区長報告第10号

麻布十番一・二丁目道路整備工事（Ⅱ期）請負契約の変更について

麻布十番一・二丁目道路整備工事（Ⅱ期）

(1) 排水施設（街きよ）の構造変更等

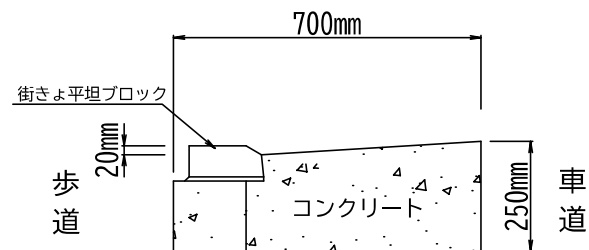
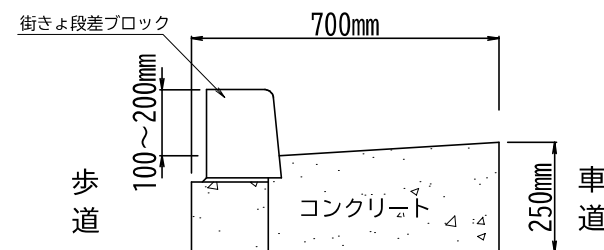
集中豪雨や台風時における麻布十番商店街の店舗への雨水流入を抑制するため、排水施設（街きよ）の構造を変更するとともに集水ますを追加しました。

(2) 安全施設の設置数変更

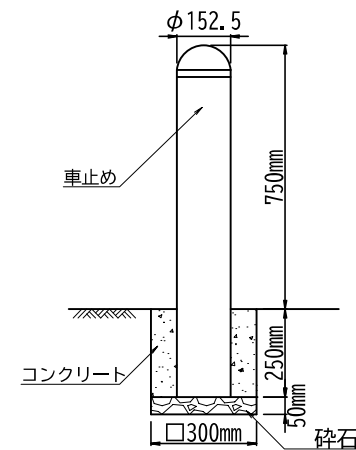
交差点部等における歩道への車両乗入を防止するため、安全施設（車止め）を追加しました。
